Inspectie Interieur - schilderijen		INSPECTIENUMMER : A-45/10248/2011/I
OBJECT	:	Sint-Romboutskathedraal - Kerk zonder toren
LIGGING :	Straat + nr. Gemeente/Stad	: Sint-Romboutskerkhof z.n. 2800 MECHELEN
WETTELIJKE BESCHERMING	:	Monument d.d. 25/03/1938
HUIDIGE FUNCTIE	:	Kerk/kapel
ABONNEE	:	Metropolitaanse Kerkfabriek Heilige Sint-Rumoldus Wollemarkt 17 2800 MECHELEN
INSPECTIEDATA	:	14/06/2011 // 15/06/2011 // 15/07/2011
UITGEVOERD DOOR	:	Tanya Bourgeois en Brecht Lagae Tel: 03 360 52 05 E-mail: tanya.bourgeois@monumentenwachtantwerpen.be
TOTAAL AANTAL MANUREN	:	27u (ter plaatse)
VORIGE INSPECTIES	:	Begindatum 26/08/2003
INVENTARISSEN/REPERTORIA	:	Wij maakten gebruik van J.JANSEN, <i>Provincie Antwerpen, Kanton Mechelen, Fotorepertorium van het meubilair van de Belgische Bedehuizen</i> , Brussel, 1977. De foto's die hierin vermeld staan, zijn te bekijken op www.kikirpa.be (fototheek on-line onder de zoektermen <i>Mechelen</i> en <i>Kerk Sint-Rumoldus</i>). De voorwerpen in de kapittelzaal zijn ingevoerd in de CRKC-databank. De inventarisnummers worden vermeld na de titel van desbetreffende schilderijen.

Rapport

6.1.1. Laatste Avondmaal *Sacramentskapel*

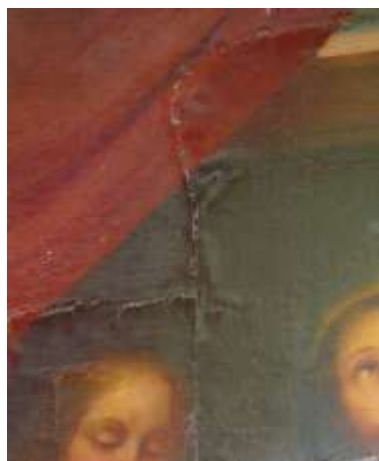
Het schilderij staat niet meer in het inkomportaal. Het staat op blokjes op de grond en leunt tegen een biechtstoel. Het spieraam zit vast in de lijst met verroeste nagels.

De verflaag van de lijst schilfert af.

Het doek is bedoekt. De scheuren en naden zijn vermoedelijk niet verlijmd vóór het bedoeken en zijn terug open gekomen. Mogelijk is plaatselijk teveel warmte gebruikt bij het bedoeken, waardoor de verf 'verbrand' is.

De verflaag schilfert af ter hoogte van scheuren en overschilderingen. De retouches zijn verkleurd.

De verflaag en vernislaag zijn erg verdonkerd en bevuild.

De achterzijde is extreem vuil.

→ *Zie aanbevelingen 1. Conservatie of restauratie.*

→ *Zie aanbevelingen 4. Courant onderhoud.*

- 6.1.4. Hoofdaltaar
Kooromgang noord

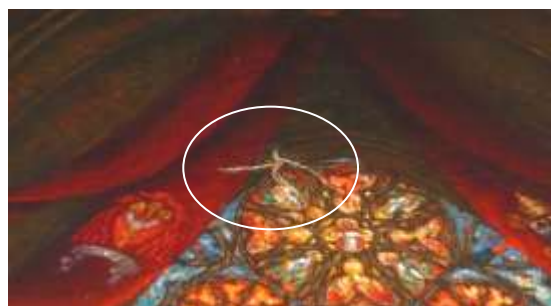
Het schilderij vormt het altaarstuk van het Onze-Lieve-Vrouw zijaltaar.
Onderaan buikt het doek licht uit.
Sommige zones zijn mat uitgeslagen.

Het schilderij hangt op met een haak aan een oogvijs in de muur.
Het is bovenaan in het midden gescheurd.
→ Zie aanbevelingen 1. Conservatie of restauratie.

6.1.5. Onze-Lieve-Vrouw door heiligen vereerd
Kooromgang

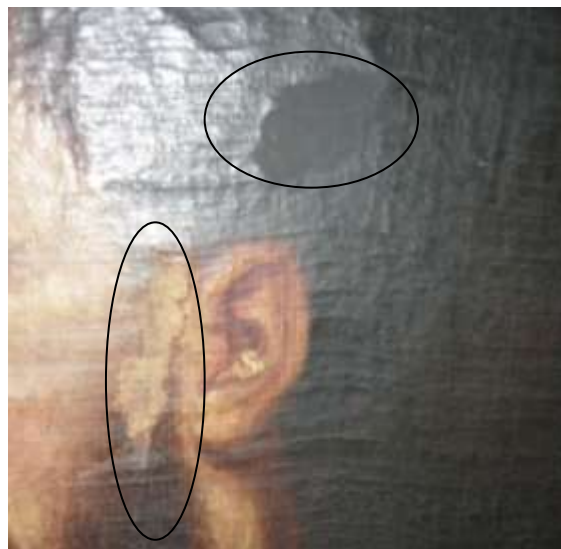
Het schilderij staat in een blindnis en is niet aan de achterzijde inspecteerbaar. Er is weinig luchtcirculatie mogelijk.
Het schilderij is zwaar gerestaureerd. Het is onder meer bedoekt en in het doek tekenen zich oude plooiën en scheuren af. Deze staan omhoog, maar voorlopig scheuren ze niet opnieuw.
De verflaag is zwaar geretoucheerd en de retouches slaan plaatselijk wit uit.
Op het oppervlak en de lijst ligt veel stof.
→ Zie aanbevelingen 4. *Courant onderhoud.*

Wit uitslaande retouches.

6.1.7. Kruisafname/ graflegging
Kapittelzaal - eerste verd.
PA.216.E067

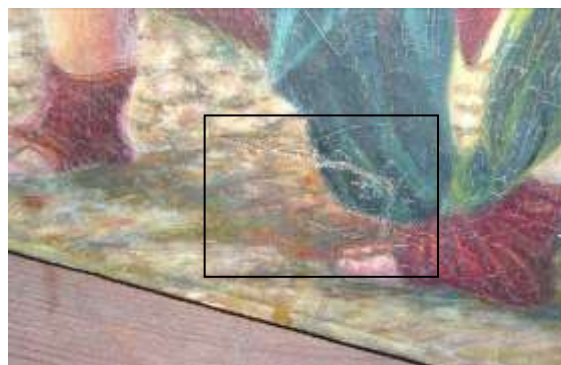
Het schilderij staat, zonder lijst, op de grond tegen de muur.

Het doek golft licht vanuit de linker bovenhoek.

Onderaan links zit er een winkelhaak in het doek, die ondeskundig hersteld is met een stoplap. Er zijn verschillende craquelures, onder meer ontstaan door mechanische schade.

De verflaag is goed gehecht, maar sterk vervuild.

Winkelhaak.

→ Zie aanbevelingen 3. Preventieve maatregelen.

→ Zie aanbevelingen 1. Conservatie of restauratie.

Sint-Rombout berispt twee
werklieden om hun
liederlijk leven
*Kapel ter nagedachtenis
van Kardinaal Sterckx*

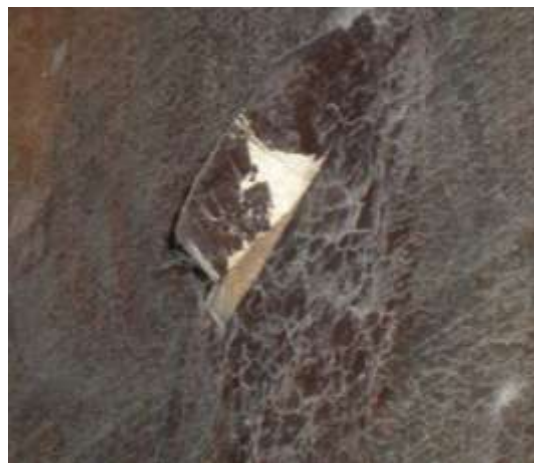
Verschillende onderdelen van de guirlandes ontbreken.
Ook aan het medaillon bovenaan ontbreken kleine
onderdelen.
Het doek golft licht. Op de achterzijde zitten stoplappen,
die zich aan de voorkant aftekenen en het doek
vervormen.
Onderaan zit vuil tussen het doek en het spieraam. De
verflaag stuwt hierdoor op.
→ *Zie aanbevelingen 1. Conservatie of restauratie.*

Een deel van de guirlande ontbreekt.
Het doek golft vanuit de hoeken.
Op de achterzijde zit een stoplap, die zich duidelijk
aftekent aan de voorzijde. Ter hoogte van de stoplap, is
plakband aangebracht op de verflaag. De plakband is er
deels afgevallen of afgetrokken. Op die plaatsen zijn
lijmresten achtergebleven en is de verflaag beschadigd.
Een retouche is mat uitgeslagen.
Onderaan zit veel vuil tussen het spieraam en het doek.
→ *Zie aanbevelingen 1. Conservatie of restauratie.*

Linkerzijluik

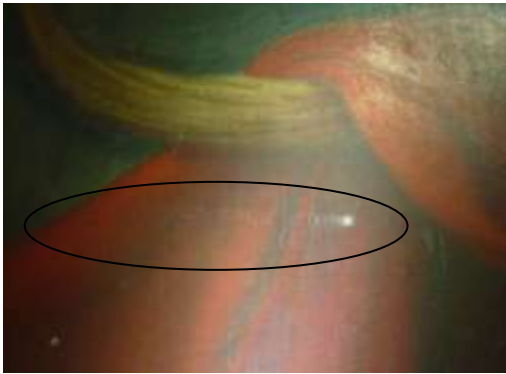
Bevuiling van de verflaag.

Open voegen.

Het zijluik met *het offer van Abraham* en op de achterzijde *Lambertus* zit niet meer in de sponning van de lijst, waardoor het op termijn uit de lijst kan vallen. De verflaag is plaatselijk mechanisch beschadigd. Er lopen ook horizontale en verticale strepen van kalkwater over. Op de achterzijde (*Lambertus*) zit oppervlakteschimmel. → Zie aanbevelingen 1. Conservatie of restauratie.

Het paneel zit niet meer voldoende in de sponning van de lijst.

Druipspoor (horizontaal).

Rechterzijluik

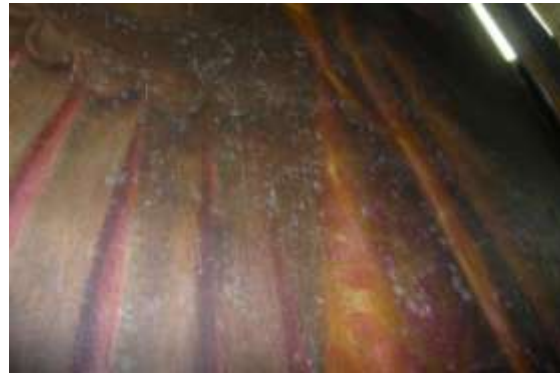
Lacunes in de verf en bevuiling.

Het rechterzijluik met *Judit met het hoofd van Holofernes* en op de achterzijde *Libertus* zit eveneens niet meer goed in de sponning.

Minstens één voeg staat open.

De verflaag stuwt acuut op en er is reeds veel verlies.

De achterzijde is extreem vuil.

→ Zie aanbevelingen 1. Conservatie of restauratie.

*Van oost naar west
oostelijke travee*

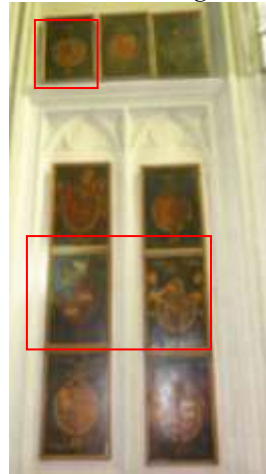
Bij de omcirkelde blazoenen stukt de verflaag op. Het is echter niet uitgesloten dat ook bij andere blazoenen opstuwingen voorkomen.

→ Zie aanbevelingen 1. Conservatie of restauratie.
